Repubblica e Cantone Ticino
Consiglio di Stato

Proposte di modifiche del Piano direttore

Marzo 2020

Scheda R/M3 Agglomerato del Luganese
(circonvallazione Agno-Bioggio)

Figura 1: Planimetria del progetto di massima variante C-2019 della circonvallazione Agno-Bioggio

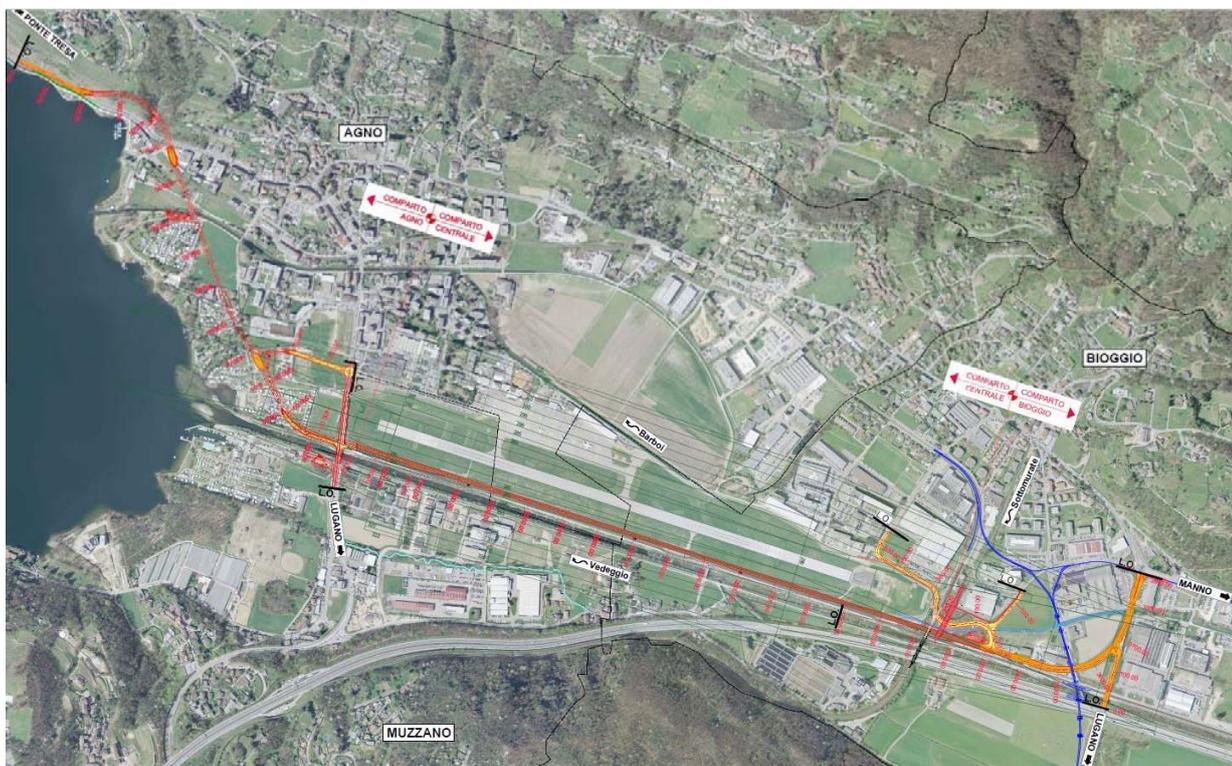
Durante la progettazione dell'opera (progetto definitivo del 2015) sono emerse criticità sia dal punto di vista ambientale sia da quello dell'inserimento paesaggistico. Nell'autunno del 2016, attraverso uno studio di varianti, il DT ha intrapreso un'ottimizzazione del progetto: ha esaminato possibili varianti di tracciato della parte centrale, mentre per la parte iniziale (zona Cavezzolo nel Comune di Bioggio) e per il suo tratto finale (zona Bollette al Vallone nel Comune di Agno) ha proceduto a delle ottimizzazioni. La variante C-2019 è risultata la più interessante dal punto di vista dell'inserimento paesaggistico e ambientale ed è inoltre quella che ha raccolto il maggiore consenso da parte dei Comuni toccati dal progetto (Figura 1).

Il tracciato della variante C-2019 non costeggerà più l'autostrada A2 bensì il fiume Vedeggio (sponda destra). Nella sua parte centrale - dove la nuova circonvallazione sarà avvolta da una schermatura studiata appositamente per la vicinanza con l'aeroporto - il tracciato sarà affiancato da un parco naturale di quasi due chilometri di lunghezza. Nel comparto di Agno il tracciato sarà sotterraneo per preservare il territorio e minimizzare l'impatto paesaggistico.

Estratti della Carta di base 1:50'000

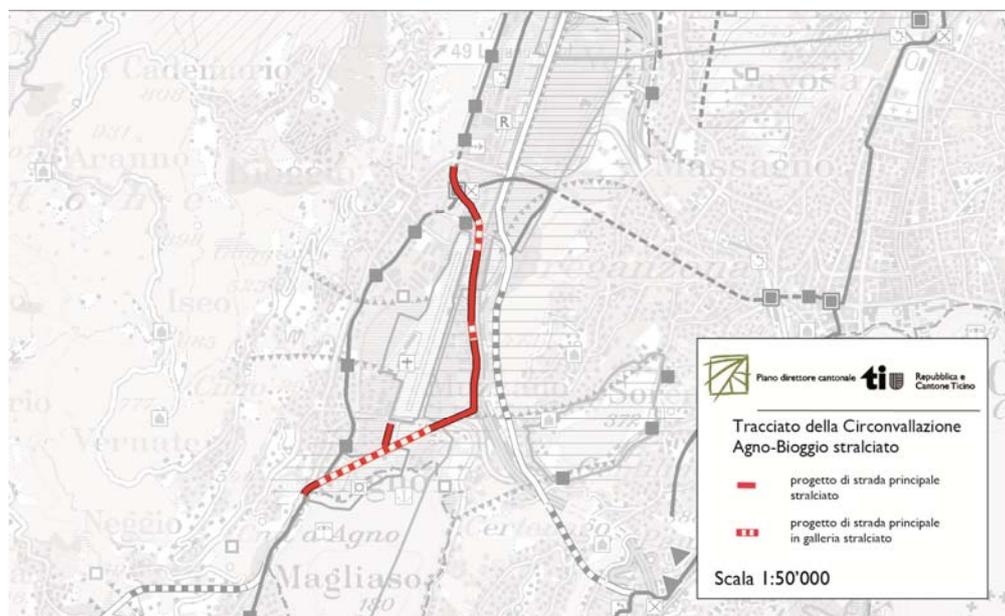
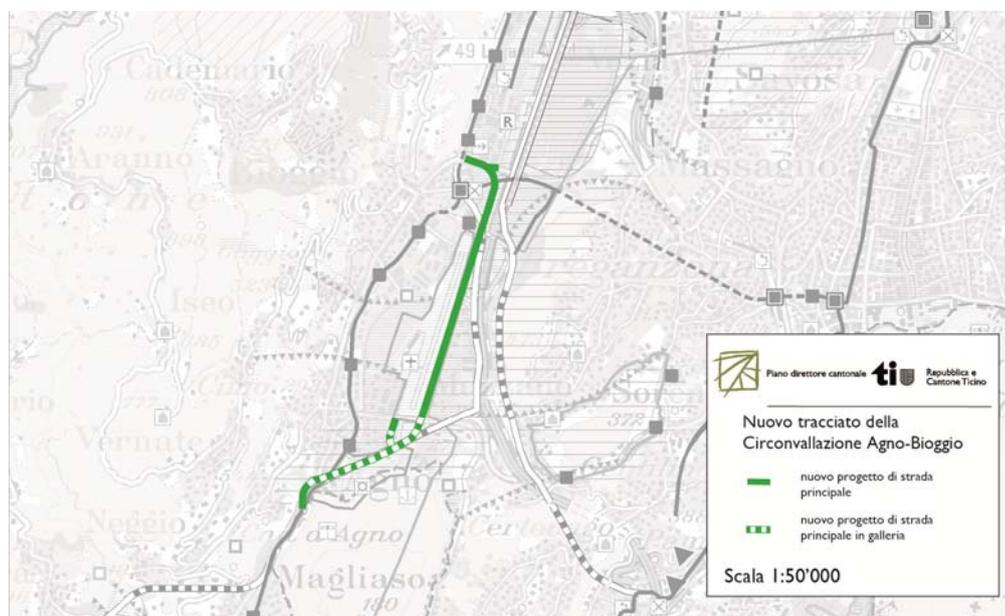
La carta di base del PD è adattata con la modifica del tracciato della CAB.

Estratto della carta di base in vigore con indicazione del tracciato CAB **stralcato**

Estratto della carta di base con indicazione del **nuovo** tracciato della CAB
